Avis de la Mission régionale d'autorité environnementale Nouvelle-Aquitaine sur un projet de centrale photovoltaïque flottante et au sol à La Chapelle-Bâton (86)

n°MRAe 2022APNA7

dossier P-2021-11930

Plan de masse définitif du projet - extrait étude d'impact page 249

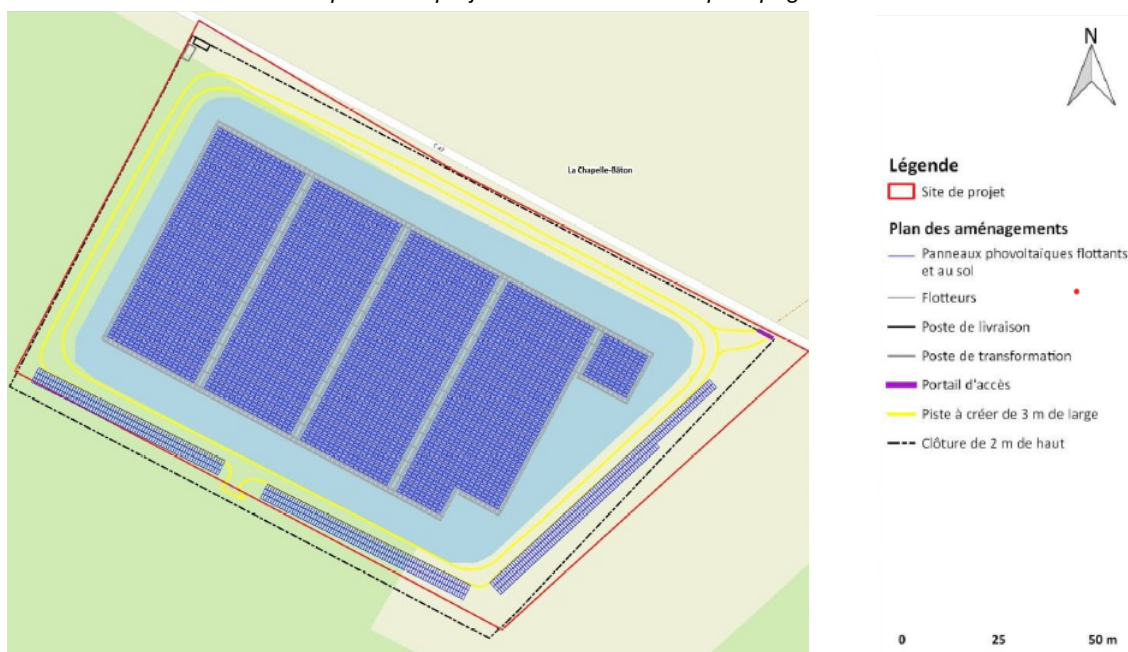
pétitionnaire s'engage à réaliser les études géotechniques et d'ancrage avec test d'arrachement avant le début des travaux. La MRAe signale que malgré cet engagement, le défaut d'information sur cet enjeu dans l'étude d'impact est de nature à limiter la capacité d'apprécier sa prise en compte par le projet du point de vue notamment des risques de rupture de digue (talus) en phase chantier et d'exploitation. L'installation des structures flottantes sur un bassin d'irrigation avec talus périphérique est une situation innovante pour laquelle le dossier n'apporte pas d'éclairages suffisants ni de retours d'expériences de sites réalisés. Les résultats de ces analyses devraient être fournis pour adapter le cas échéant les mesures d'évitement/réduction/compensation liées au projet.

Cartographie de synthèse des enjeux du milieu physique - extrait étude d'impact page 176

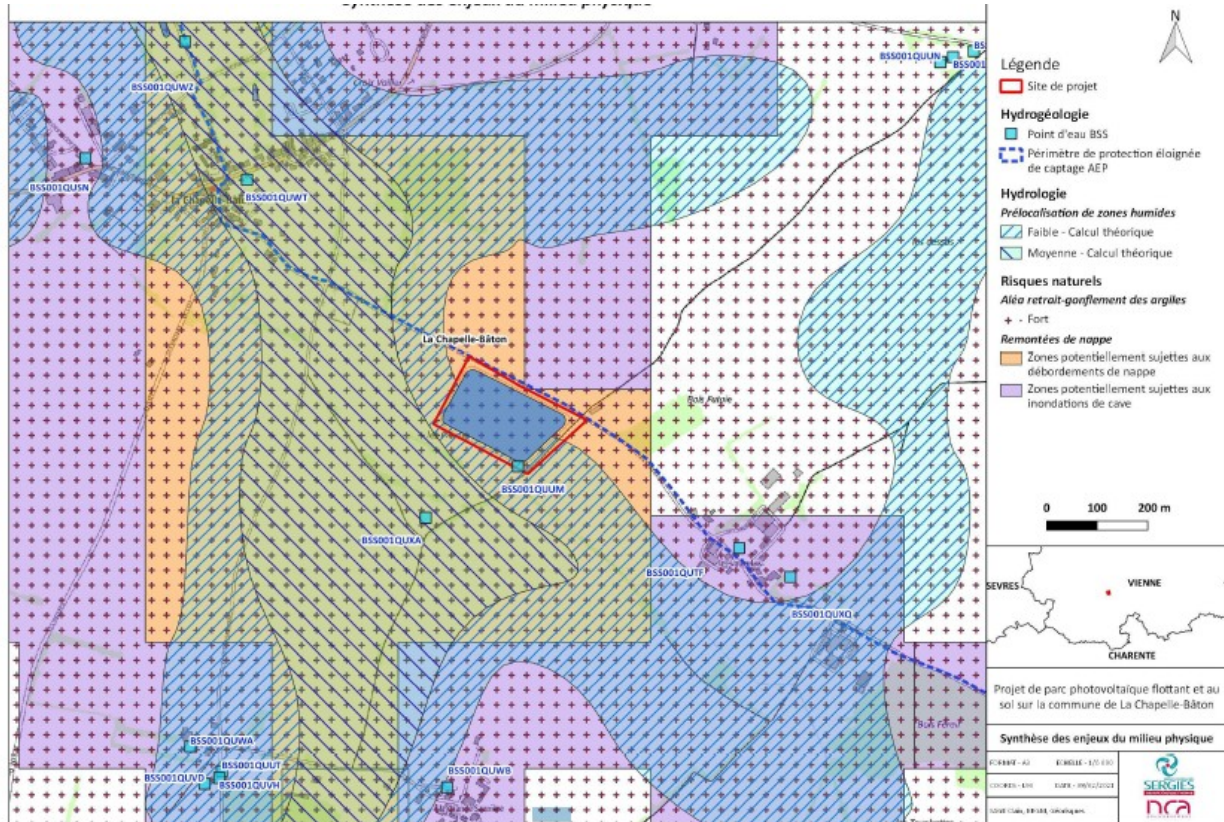
La MRAe signale l'absence d'explication quant au risque de rupture de digue propre aux talus du bassin d'irrigation. Les études menées ayant conduit à l'autorisation de cet ouvrage aurait dû être exploitées pour la présente étude. La MRAe demande que le dossier soit complété.

Cartographie des aires d'étude définies en fonction du paysage et des vues- extrait étude d'impact page 178

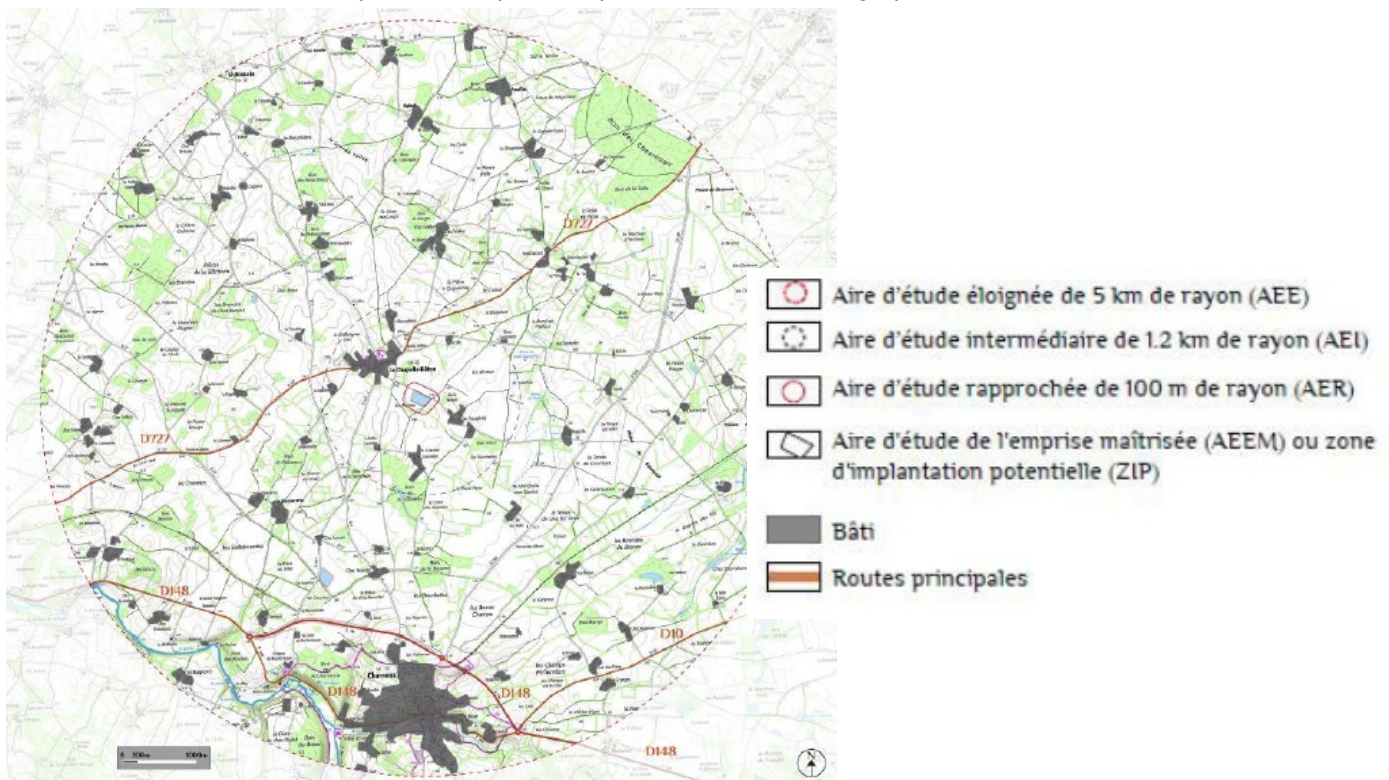
Une voie communale longe au nord le site du projet ainsi qu'une ligne électrique et deux sentiers de randonnées inscrits au Plan Départemental des Itinéraires de Promenade et de Randonnée (PDIPR) longent le site du projet à l'est du bassin. Les perceptions depuis ces chemins de randonnée ne sont pas évoquées dans l'analyse de l'état initial du paysage.
